改善箇所説明図

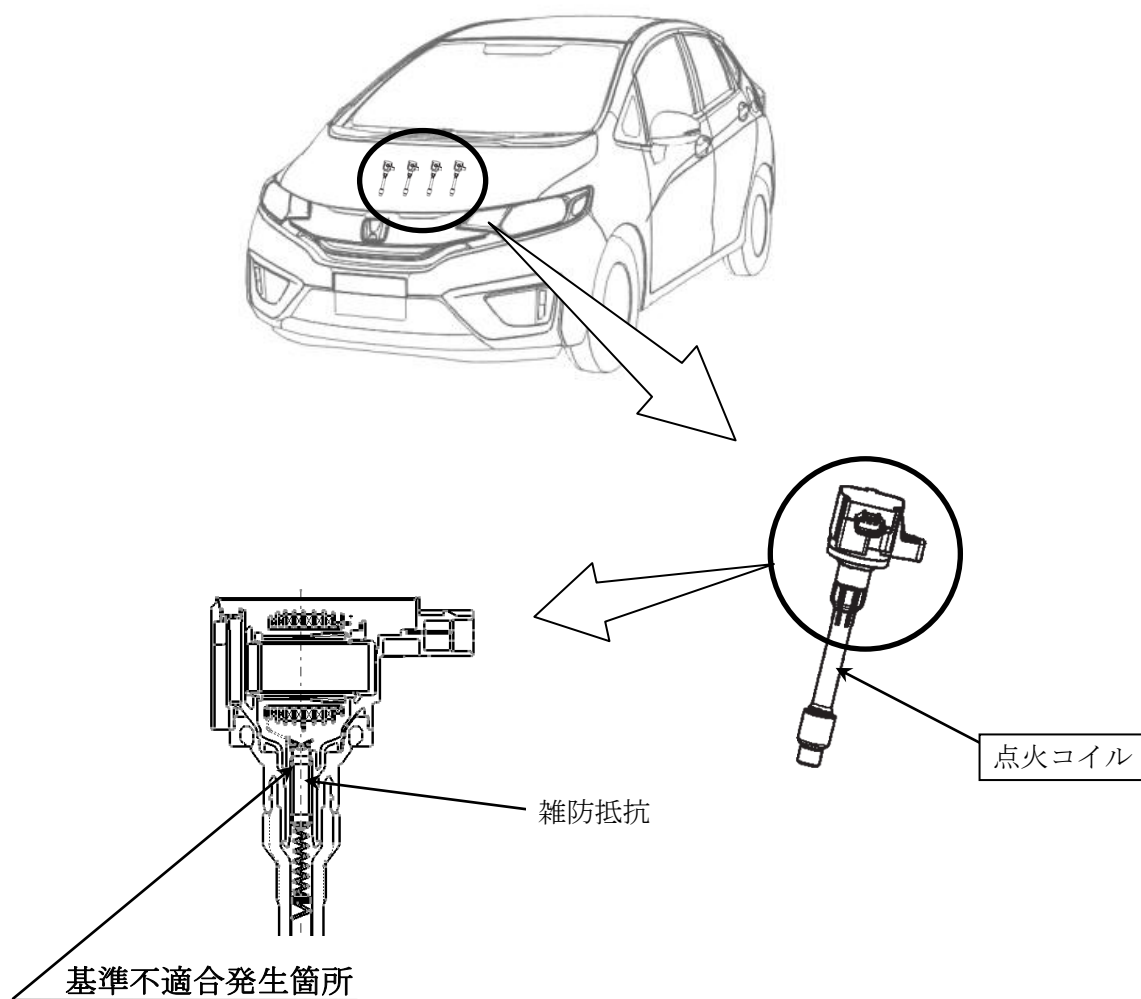
点火コイル内部の電気ノイズを除去する雑防抵抗の構造が不適切なため、点火時の通電によるアーク放電により、当該抵抗末端部が断線するものがある。そのため、点火コイルの出力が不足してエンジン不調となり、エンジン警告灯が点灯するおそれがある。また、点火時に発生するノイズにより燃料噴射装置が正しく制御できず、エンジンが停止するおそれがある。

全車両、点火コイルを対策品と交換する。

注： は交換部品を示す。

識別：運転席ドアの下側ヒンジ部下側ボルト頭部に黄色ペイントを塗布する。
